con la presente si inviano le Osservazioni contro il Progetto di un impianto eolico codice

procedura ID\_VIP/ID\_MATTIM: 12691 denominato "Pitigliano" ubicato nei comuni di Pitigliano (GR) e Sorano (GR) costituito da 20 (venti) aerogeneratori di potenza nominale 7,0 MW per un totale di 140,0 MW con relative opere connesse ed infrastrutture indispensabili.

**ID: Codice procedura (ID\_VIP/ID\_MATTM): 12691**

**“Progetto di un impianto eolico denominato “Pitigliano” ubicato nei comuni di Pitigliano (GR) e Sorano (GR) costituito da 20 (venti) aerogeneratori di potenza nominale 7,0 MW per un totale di 140,0 MW con relative opere connesse ed infrastrutture indispensabili”**

Immagine 3. Cumulo di una parte di impianti eolici, fotovoltaici e geotermici industriali in progettazione ed esistenti intorno all'eolico industriale "Pitigliano".

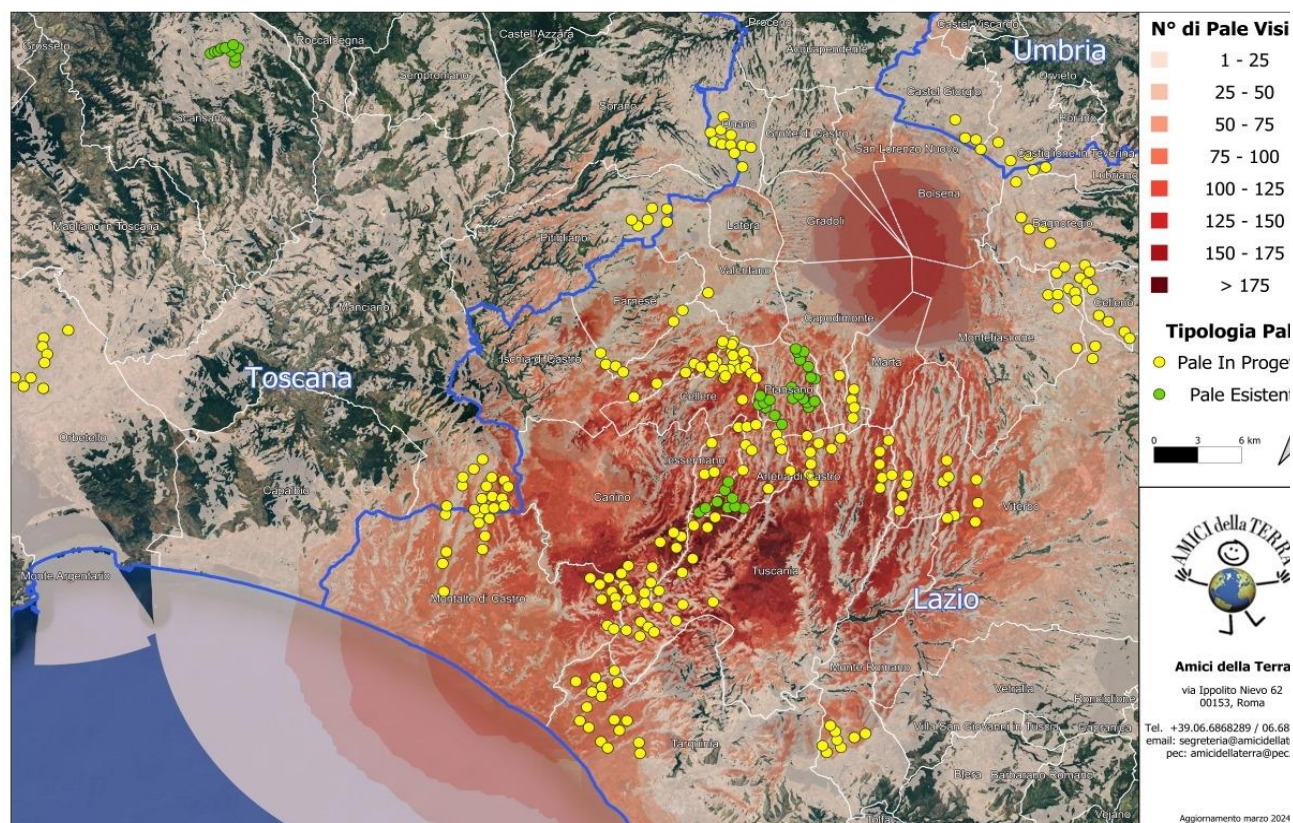
Culturali “*Ambito paesaggistico, geologico e geomorfologico dell’orlo della caldera di Latera ...*” Non vengono nemmeno citati gli impianti eolici in progetto al MASE, il “Rempillo” (6 aerogeneratori) e un altro in verifica amministrativa di 14 aerogeneratori e 72, 6 MW. Ad oggi nei territori di Pitigliano, Sorano e in quello limitrofo potenzialmente potrebbero essere insediati 40 aerogeneratori alti 200 metri e larghi 170. Ma la proponente non cita neanche altri impianti che creerebbero il cumulo e quindi maggiore impatto. Infatti, sul territorio della “Città del Tufo” (Sorano e Pitigliano) impatterebbero anche l’impianto eolico “Montarzo” di Onano con 13 aerogeneratori con le dimensioni ricordate, l’altro eolico industriale nel territorio di Valentano con sette aerogeneratori (stesse dimensioni), gli impianti di Farnese con un minieolico di 3 Torri alte 60 metri già installate in località Poggio del Crognolo e l’impianto eolico industriale “Vallerosa” (7 aerogeneratori alti 200 metri e larghi 158 metri) in procedura VIA presso la Regione Lazio. Inoltre, altri impianti del minieolico già presenti a Valentano, Cellere e Piansano e due progetti eolici industriali con le stesse dimensioni (200 m x 170 m) nel Comune di Ischia di Castro. La valutazione del cumulo non prende neanche in considerazione gli impianti industriali di fotovoltaico e agrivoltaico in progetto a Farnese, Valentano, Ischia di Castro, Cellere. L’impianto geotermico in procedura Via al MASE, progettato nella Caldera di Latera. Quindi è stata effettuata una valutazione del potenziale impatto cumulativo non veritiera a dispetto di quanto affermato dalla proponente che sostiene di aver preso in considerazione uno spazio di 10 km intorno al suo impianto per gli impatti che si creerebbero.

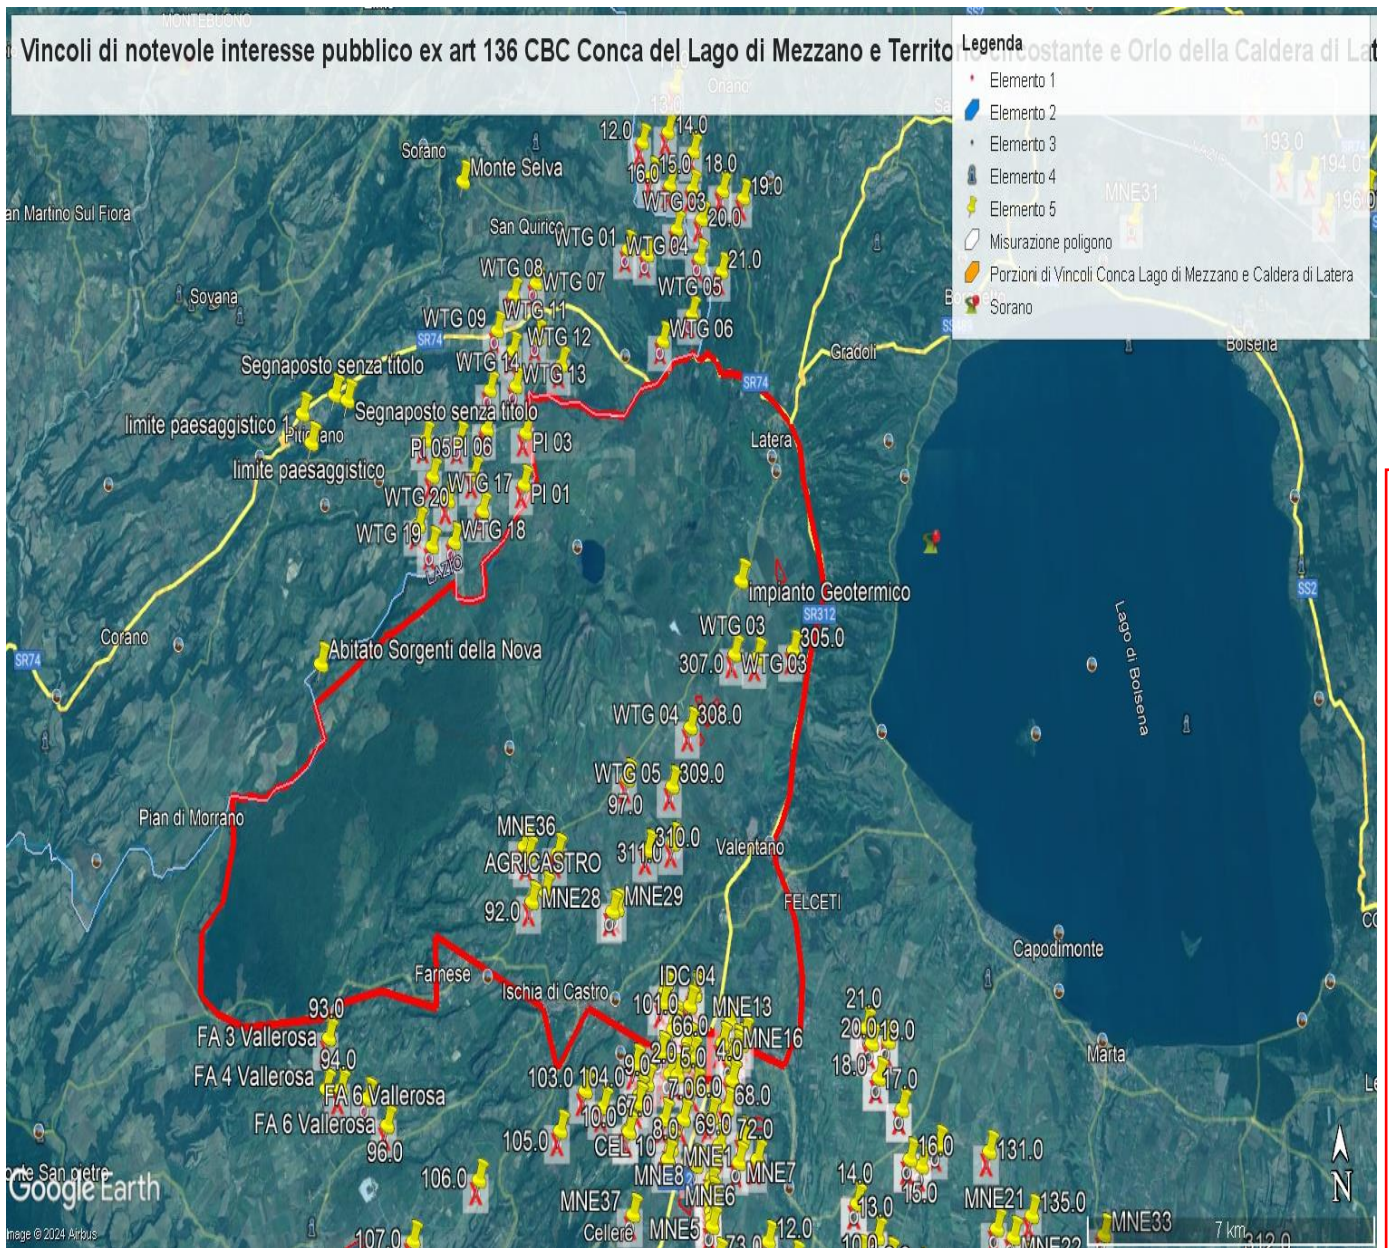
ad impattare sul territorio e sulle economie di cinque Comuni del Lazio (Farnese, Onano, Latera, Valentano, Grotte di Castro e Gradoli ) si trova nelle fasce di rispetto dei Beni di notevole interesse pubblico come si è evidenziate nelle Osservazioni precedenti e crea degli impatti negativi anche sui beni naturalistici come verrà dettagliato nell'Osservazione relativa alla Vinca. Inoltre, andrebbe a sommarsi al già enorme cumulo di impianti eolici e fotovoltaici e geotermici che creano una elevata criticità ambientale nella provincia di Viterbo e interferiscono anche con il territorio toscano come si può vedere dalle varie immagini dell'Allegato n. 1.

**IMMAGINE n. 2** Impianto eolico industriale “Pitigliano” e distanze aerogeneratori dai Vincoli della Conca del Lago di Mezzano...

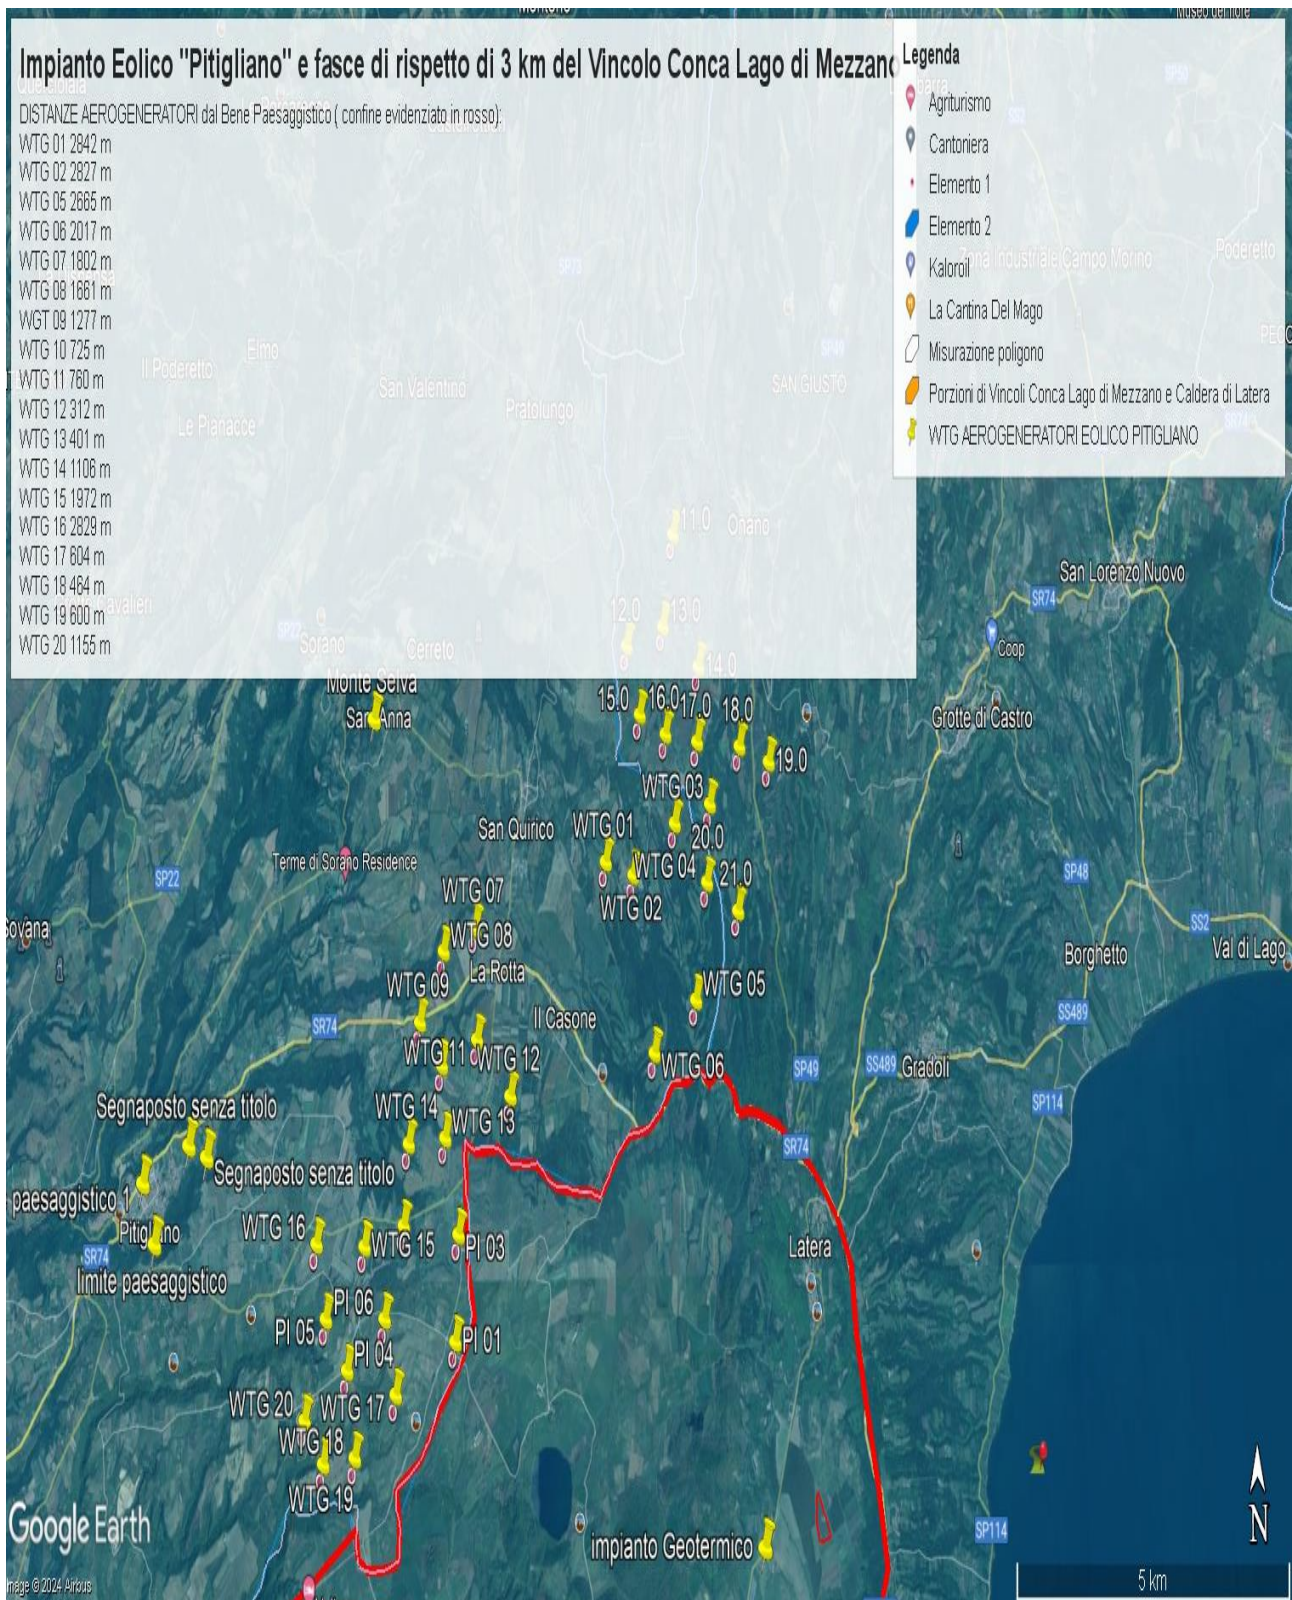
Come è illustrato nell'immagine si ribadisce che l'impianto industriale "Pitigliano" ricade completamente all'interno delle fasce di rispetto dei due vincoli di notevole

interesse pubblico e lambisce quelle di un terzo vincolo e quindi come affermato dal Consiglio di Stato nelle sentenze citate, l'impianto è insediato in area non idonea ai sensi dell'art. 20 comma 8 lettera c quater del D.Lgs. n. 199/2021 e ss.mm.ii al contrario di quanto sostiene la proponente.

**IMMAGINE n. 3 Impianto eolico industriale "Pitigliano" e distanze aerogeneratori dai Vincolo "Orlo della Caldera di Latera.**

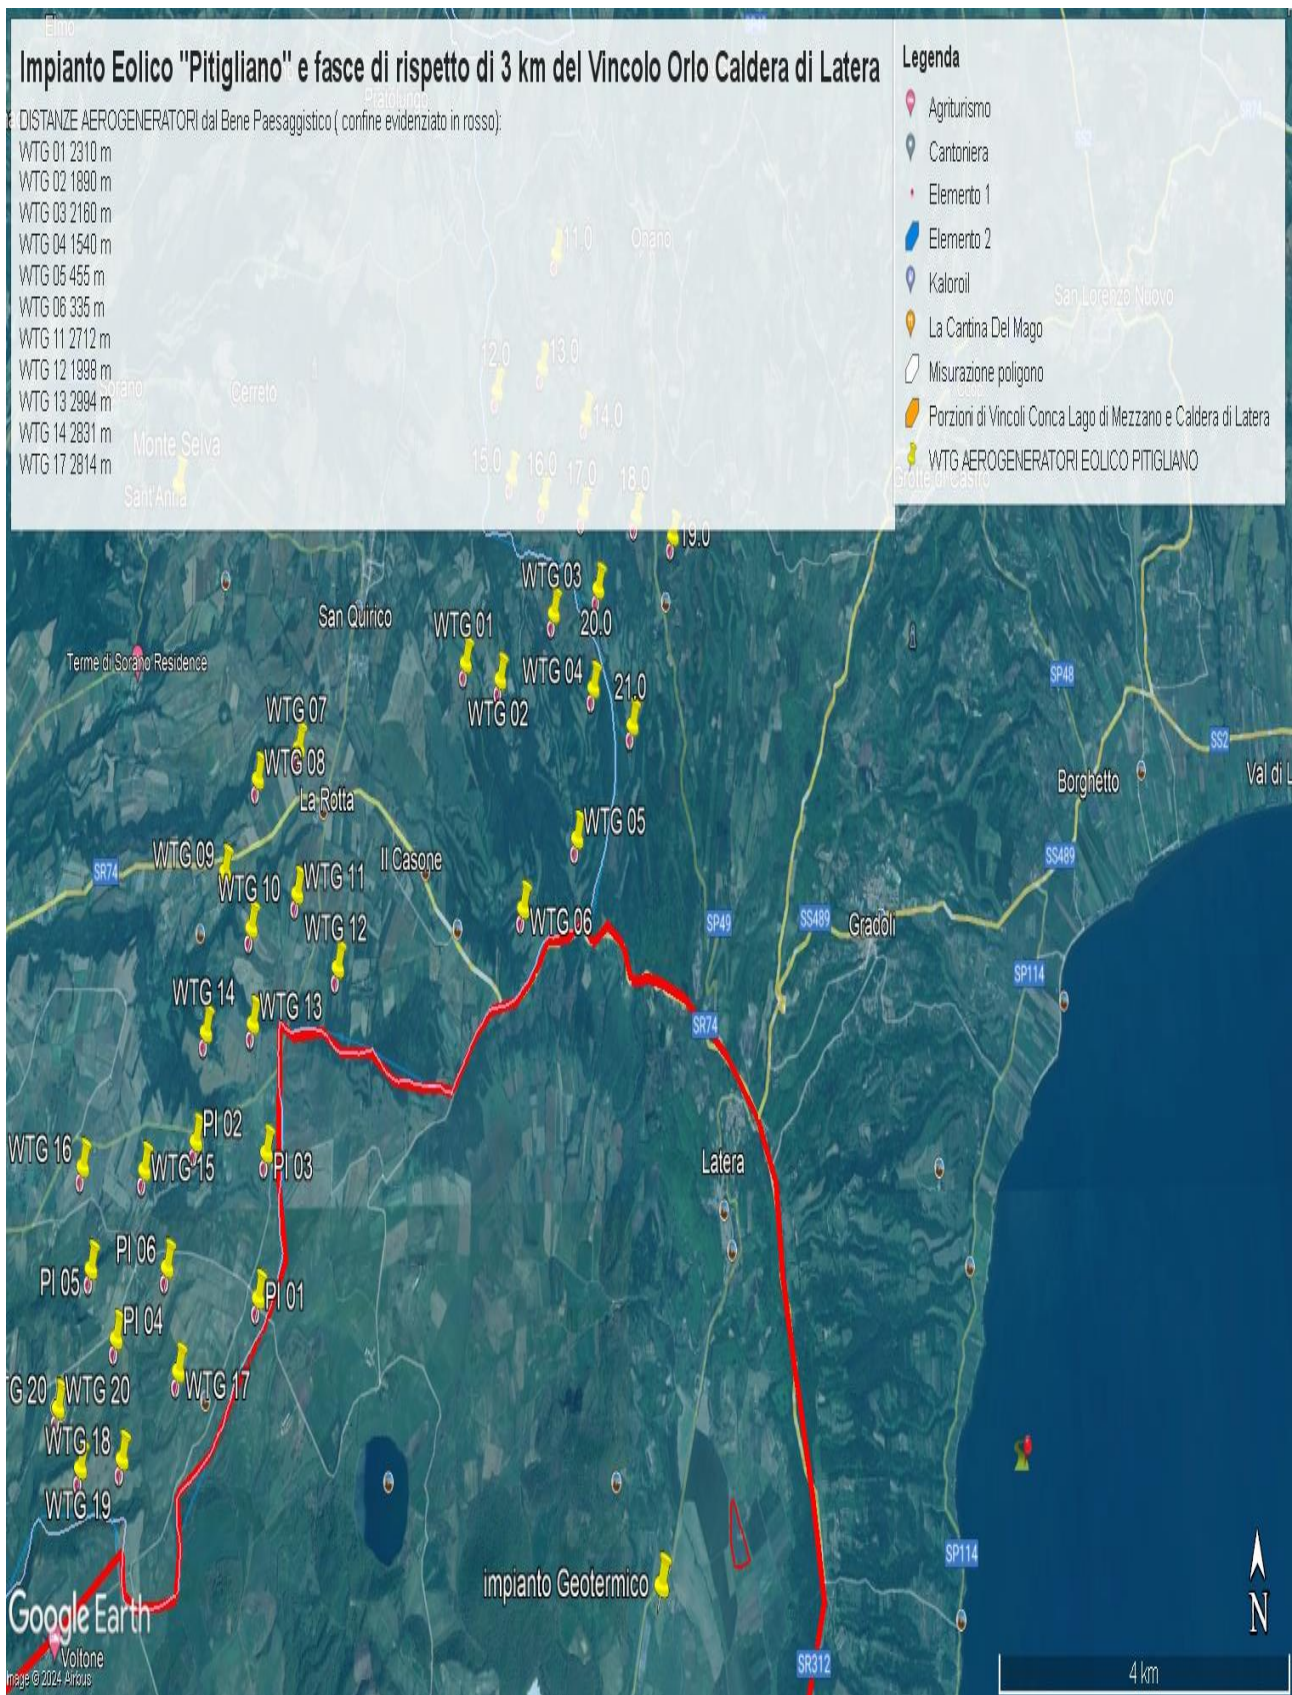
Concludendo, si evidenzia ancora che la proponente non effettuando la procedura prevista dalla Parte III delle Linee Guida nazionali ha ignorato un vincolo paesaggistico di notevole interesse pubblico istituito con un provvedimento del Segretariato regionale del Ministero della Cultura per il Lazio che ha emanato il Decreto di dichiarazione di notevole interesse pubblico n. 22 del 15.02.2024 ai sensi e per gli effetti dell'art. 136, co. 1, lett. c) e d) del decreto legislativo 22 gennaio 2004, n. 42, "Ambito paesaggistico, geologico e geomorfologico dell'orlo della caldera di

**IMMAGINE n 5.** Mappa eolici elaborata dall'Associazione Amici della Terra. La mappa evidenzia il cumulo degli impianti tra Lazio e Toscana.

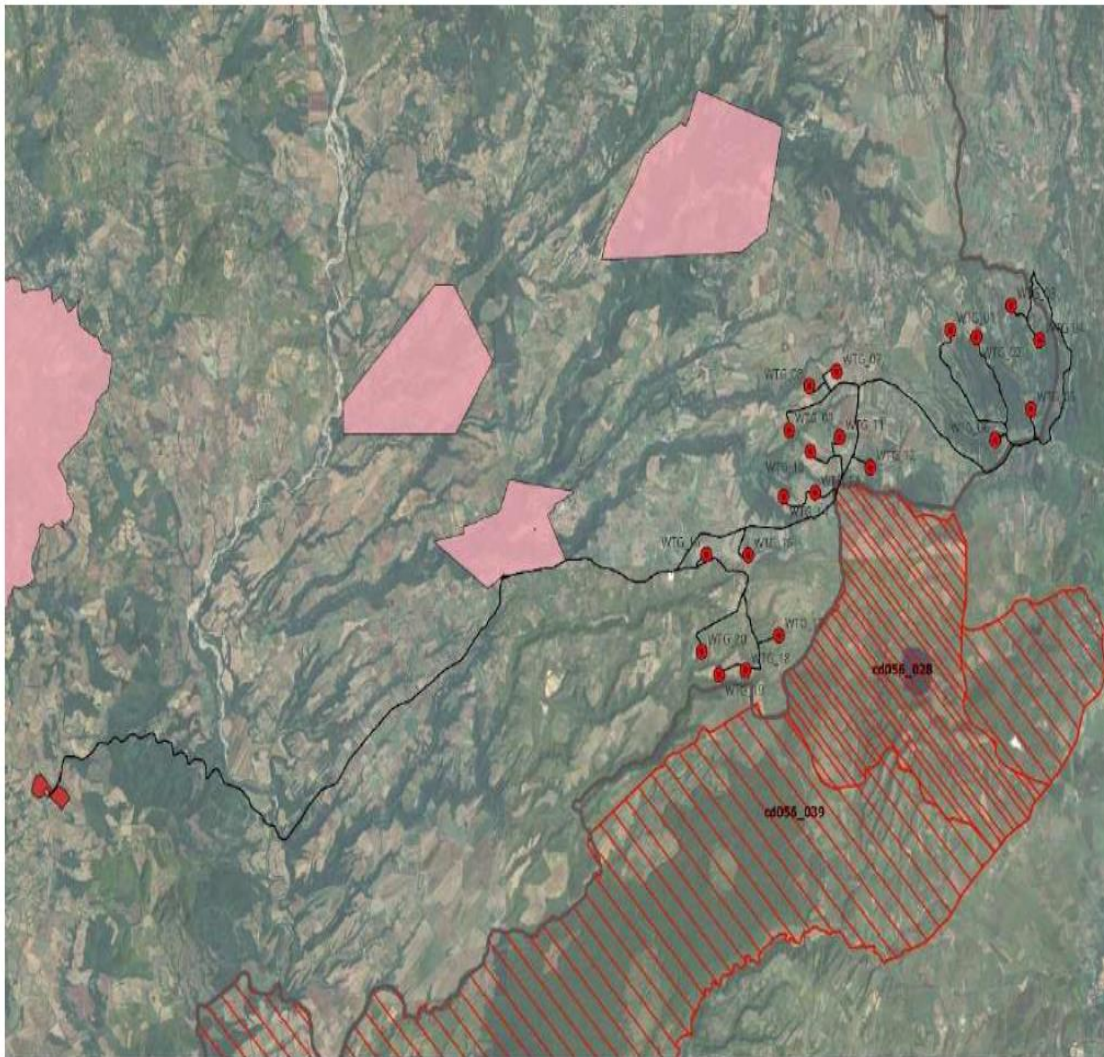
Riguardo al cumulo degli impianti FER, le mappe prodotte dalla proponente riguardano, come già evidenziato, soltanto una parte molto piccola degli impianti FER dell'area intermedia e vasta e in particolare di quelli eolici che contribuiscono a creare un notevole cumulo e la saturazione del territorio tosco laziale. Riguardo al cumulo dei soli impianti eolici si riporta la mappa dell'intervisibilità degli impianti eolici elaborata dall'Associazione nazionale “Amici della Terra”.

Gli aerogeneratori dell'impianto eolico “Pitigliano” si verrebbe a trovare da poche centinaia di metri dalle “pale” dell'eolico “Rempillo” ai due chilometri dell'impianto “Montarzo” di Onano senza contare la presunta vicinanza con gli altri 14 aerogenera-

**IMMAGINE n. 7** Mappa della intervisibilità degli impianti eolici elaborata dall'Associazione nazionale Amici della Terra. La mappa non è aggiornata comunque rende molo bene dell'enorme impatto visivo creato dal cumulo degli impianti.

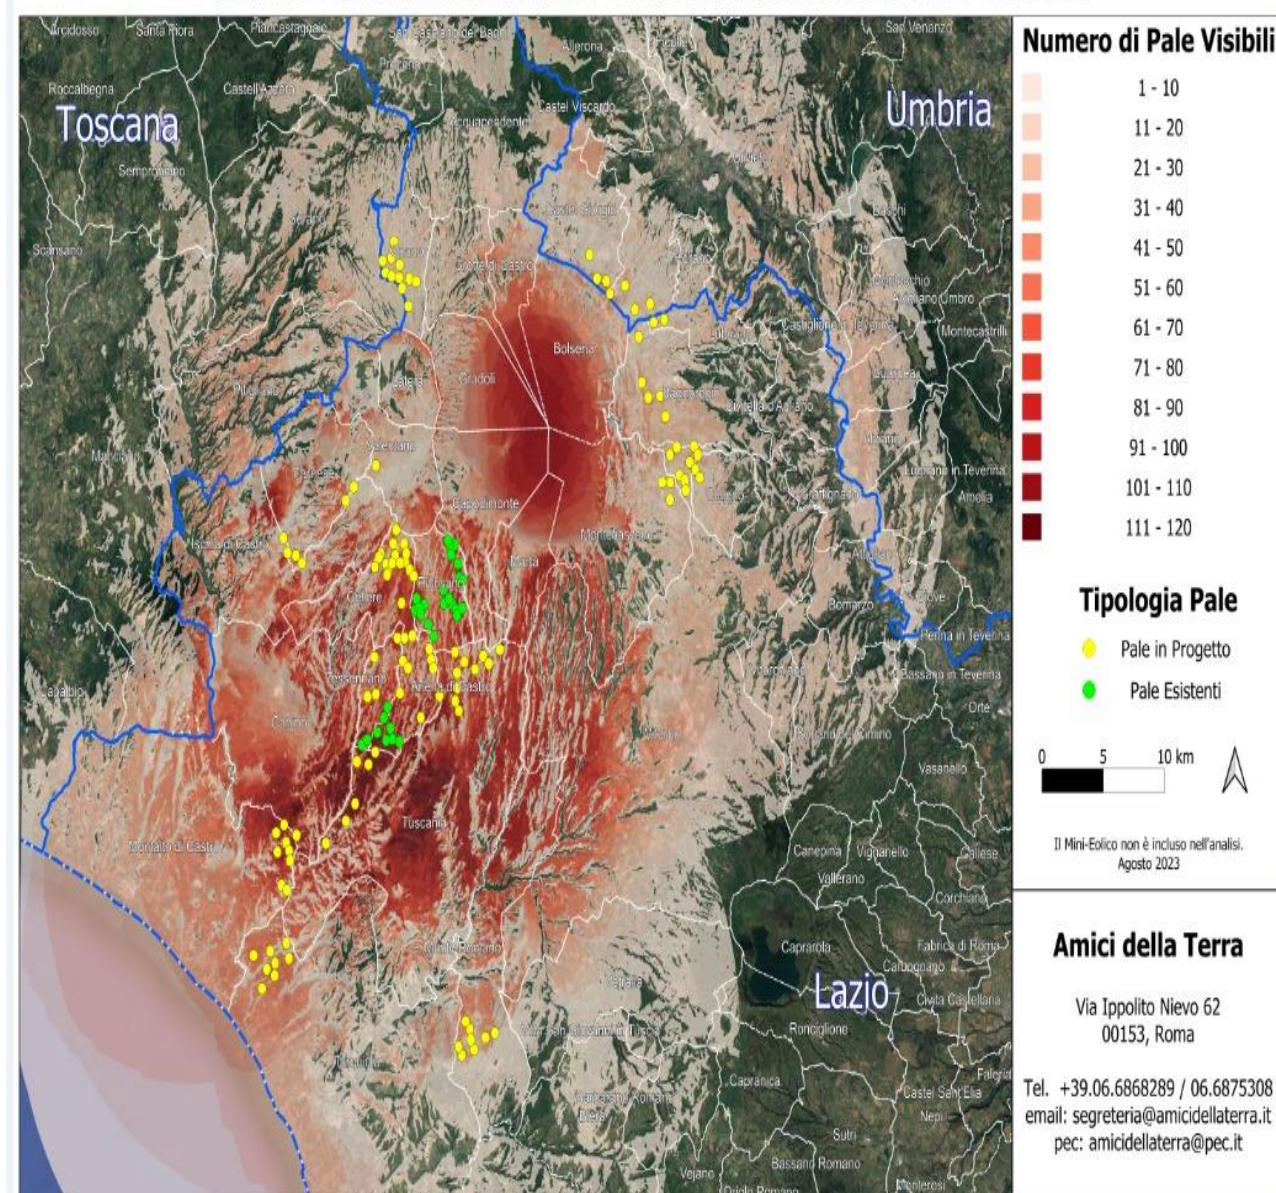
Se agli impianti eolici rappresentati qui sopra che non comprendono sia l'impianto eolico Pitigliano e le altre 14 pale del progetto eolico in verifica amministrativa sempre nel territorio di Pitigliano si aggiungono i migliaia di ettari (7000 fin'ora) di territorio occupato dagli impianti fotovoltaici e agrivoltaici e dalle altre tipologie appare chiaro il numero spropositato degli impianti FER nella bassa toscana e nella Tuscia.
